CONCEPTO TÉCNICO N° 4153

ENTIDAD SOLICITANTE: D.A.P.D.
LOCALIDAD: SAN CRISTÓBAL
PREDIO: BOSQUES DE SAN JOSÉ Y SERRANÍAS DEL DIAMANTE
UPZ: 51 LOS LIBERTADORES
ÁREA (Ha): 27.1
FECHA DE EMISIÓN: 2 de Junio de 2005
TIPO DE RIESGO: Movimiento en Masa
OBJETIVO: Consulta Preliminar – Plan Parcial
FECHA DE VISITA: 30 de Octubre de 2004

CT 4153 - BOSQUES DE SAN JOSÉ Y SERRANÍAS DEL DIAMANTE

Figura 1. Ubicación y zonas de amenaza por movimientos en masa de los predios Bosques de San José y Serranía del Diamante

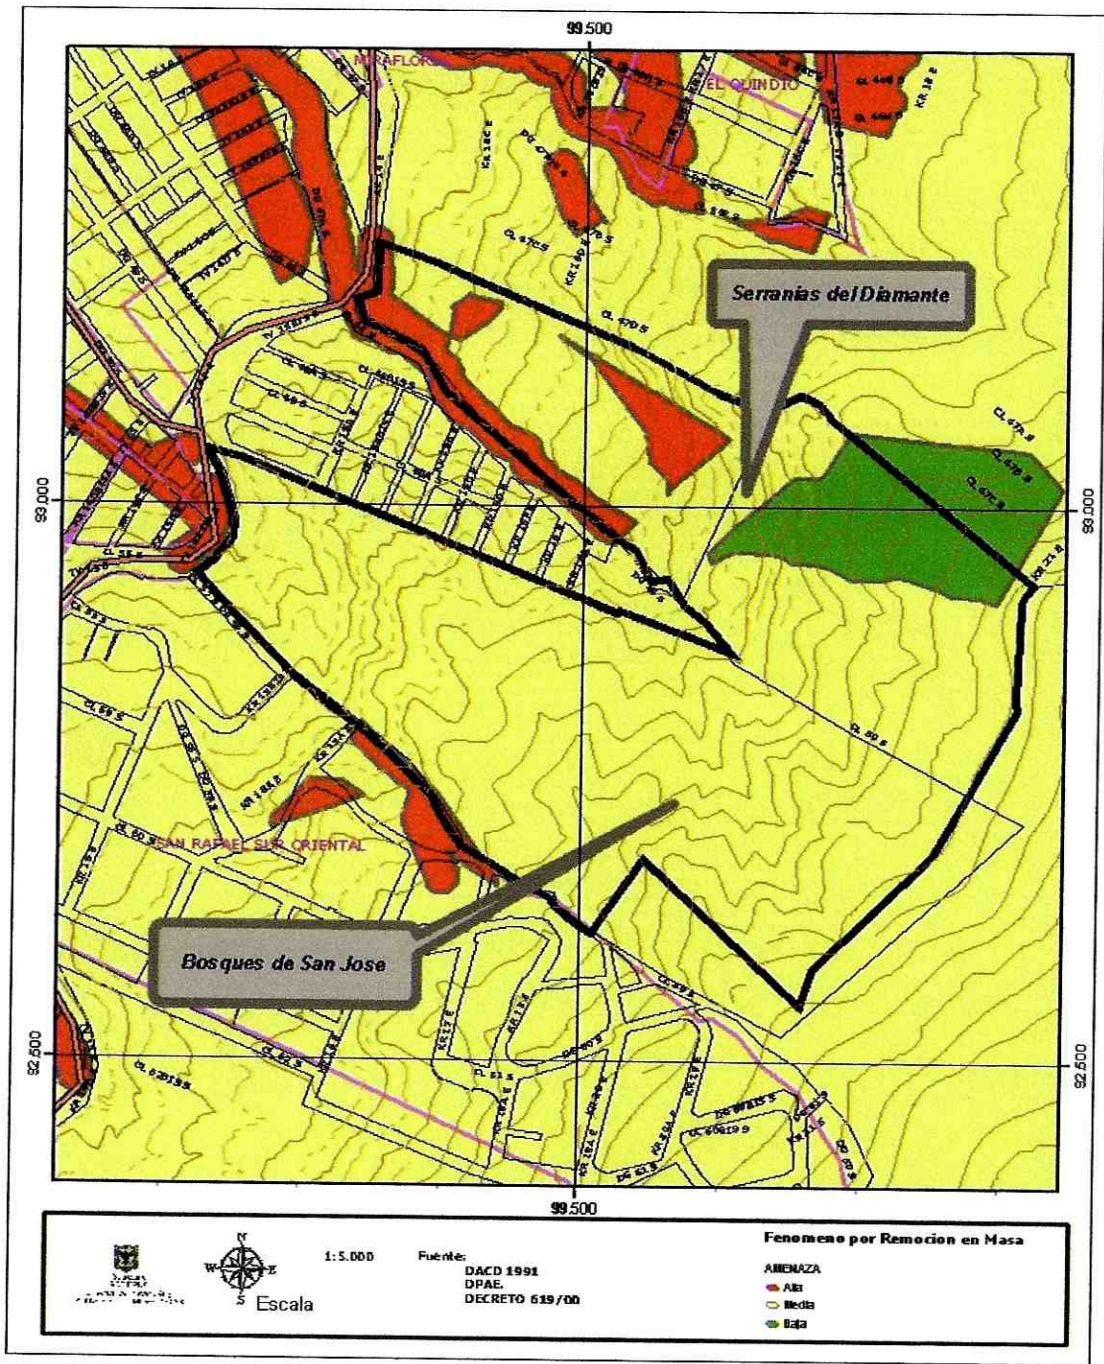
Según el mapa 3 del Decreto 190 de 2004 de la Alcaldía Mayor de Bogotá D.C. "Plan de Ordenamiento Territorial de Bogotá": Amenaza por Fenómenos de Remoción en Masa (Figura 1), los predios del Plan Parcial Altamira presentan niveles de amenaza media y alta por movimientos en masa. Estas zonas fueron verificadas durante la visita de campo. Además, se identificaron nuevas áreas con presencia evidente de inestabilidad del terreno.

Por consiguiente, y para poder incorporar el predio al desarrollo urbano de la ciudad, es necesario que el urbanizador cumpla con lo establecido en el artículo 141 del Decreto 190 de 2004 de la Alcaldía Mayor de Bogotá, D.C., Condicionamientos para Futuros Desarrollos Urbanísticos.

Para la solicitud de la Licencia de Urbanismo se debe anexar el estudio detallado de amenaza y riesgo, incluyendo los diseños de las obras de mitigación, dando cumplimiento de la Resolución 364 de 2000 de la Secretaría de Gobierno de la Ciudad de Bogotá D.C.

Foto 3. Evidencias de erosión sobre el costado sur del predio Bosque de San José

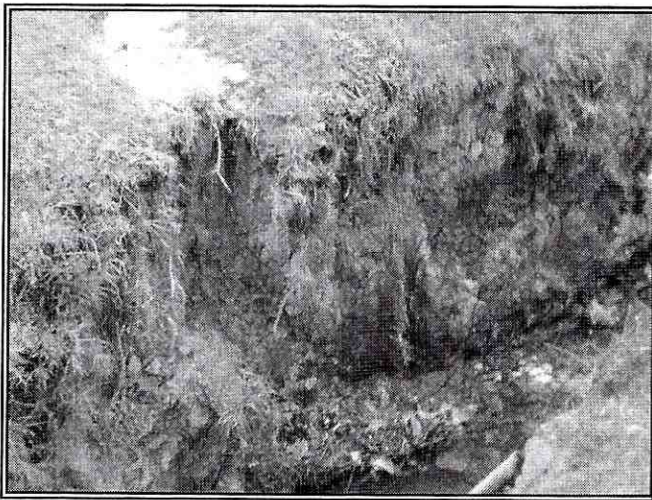
Aunque la mayor parte del terreno está cubierta por vegetación, es evidente la alta susceptibilidad del suelo a la erosión (Ver Foto 3)

Foto 4. Roca altamente meteorizada en Serranías del Diamante

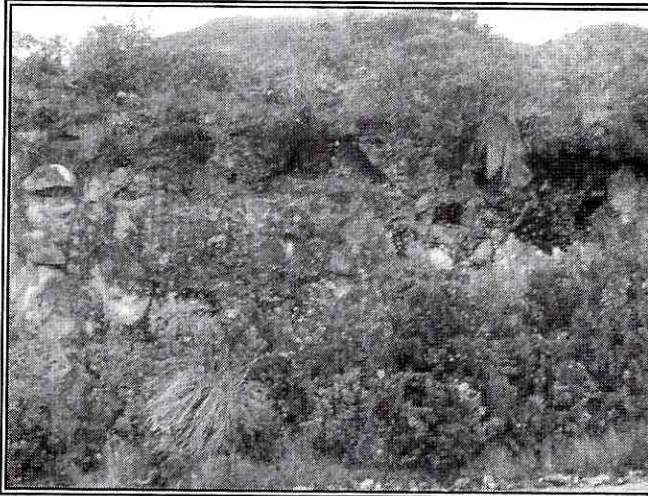
En lo referente a procesos de inestabilidad del terreno, se presenta, en la parte central del predio Serranías del Diamante, una zona de amenaza alta por caídas de rocas originado por la intensa meteorización de los materiales rocosos expuestos a la intemperie por los cortes viales (Foto 4 y Foto 5)

Foto 6: Deslizamiento en el predio Bosques de San José

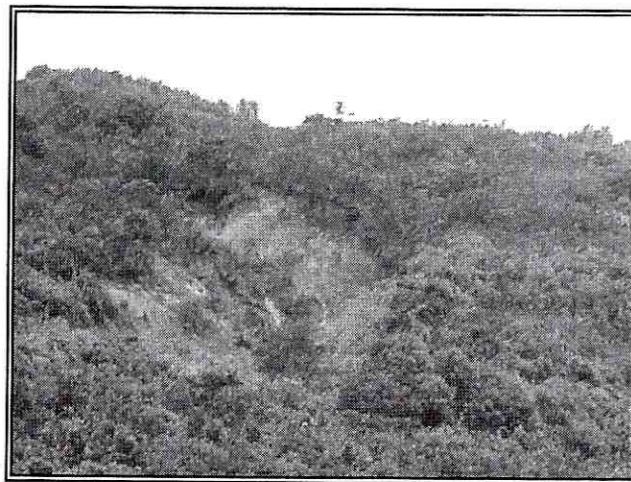
Sobre el costado norte del predio Bosque de San José se presenta un deslizamiento reciente que movilizó aproximadamente 200 m³ de material (Foto 6), el cual es fácilmente visualizado desde el acceso vehicular que conduce al predio Serranías del Diamante. Este movimiento deja en evidencia la alta susceptibilidad que presenta la ladera a movimientos en masa.
